## SILLA ÜLEVAATUSE AKT

Silla number	x
Silla nimi	x
Tee nr	8100010
Tee nimi	Teelahkme-Võtikvere tee
Asukoht (km)	0,9
Maakond	Jõgeva
Omanik	Mustvee vald
Ületatav takistus	Mustvee jõgi
Eelmine ülevaatus	Pole teada
Ülevaatus aeg	24.07.2024
Ilm	Pilvine, 23 kraadi sooja, tuuline

Joonis 1. Defektid sillal

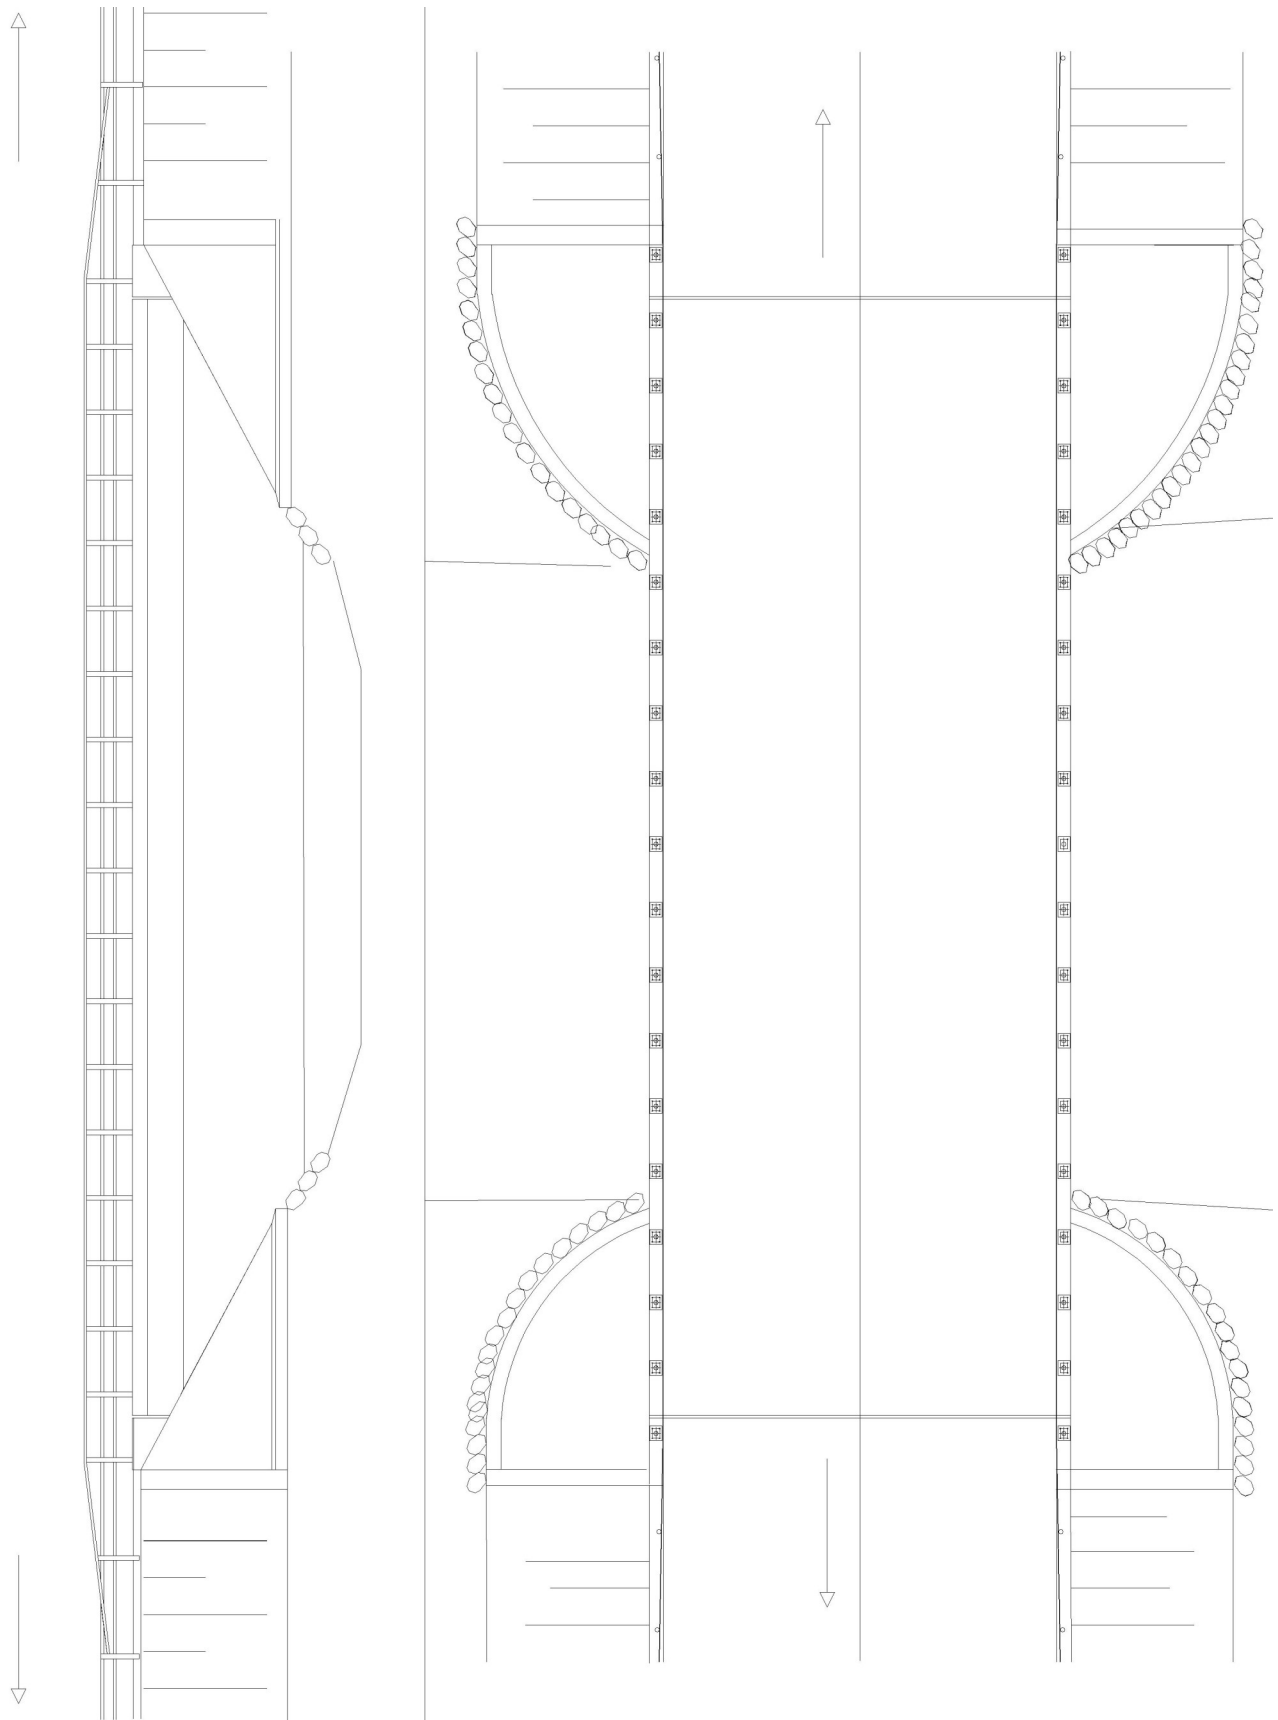
Jrk nr	Nõue	Täitmine (Jah/Ei)	Märkused
6	silla teraselemendid peavad olema kaitsitud korrosiooni eest;	ei	roostes
7	silla tööarmatuurid ei tohi olla paljandunud ja neil ei tohi esineda kooruvat korrosiooni;	pole	
8	silla kandvad puitelemendid peavad olema kaitsitud ilmastikumõjude eest ning olema püsivust ohustavate kahjustusteta;	pole	puudub
9	sillapiirde algus peab olema tähistatud tähisposti, püstmärgise või ohtlikust kohast teavitava liiklusemärgiga, piirde puudumisel peab olema silla algus tähistatud mõlemal pool teed liiklusemärgiga 686 „ohtlik koht või teeäär” või püstmärgisega;	ei	Püstmärgised puuduvad
10	silla kõnnitee peab olema sillal eraldatud sõiduteest teekattemärgistuse, äärekivi või piirdega;		puudub
11	sillal kõnnitee olemasolul peab sillal olema käsipuu;	puudub	vajalik
12	sillal olev käsipuu ja piire peavad olema jäiga kinnitusega, välja arvatud rippkonstruktsiooni puhul, ja ühtlase pinnakattega;		vajalik

13	silla käsipuul ja piirdel ei tohi olla jäävdeformatsioone üle 100 millimeetri;		puudub
14	silla koonustel ei või olla erosiooni ega uhtumisi, mis ohustavad rajatise stabiilsust;	ei	Osaliselt varisenud
15	vee voolamine sillaaluses voolusängis ei tohi olla takistatud;	ei	Veeseis ca 20 cm
16	silla pealispinnalt peab olema tagatud vee äravool ning silla veeviimarid ei tohi olla ummistunud.	Jah	tagatud

Kuna sild on mõeldud ainult jalakäijatele ja jalgratturitele, siis lisaks olemasolevatele liikluskorraldusvahenditele (tupik ja eelhoiatusmärgid, et sild ainult kergliiklejatele) vajalik enne silda mõlemalt poolt panna sinise põhjaga kergliikleja liiklusemärk. **Panna püstmärgised, ja vajalik käsi-puu, suur kõrguste vahe.** Võsa ja rohu eemaldamine nõlvadelt kuni 2 meetri kauguseni silla äärest. Paigaldada kindlasti massiivne 2t registrimassiga ning lisatahvel „Lubatud vallavalitsuse loaga“
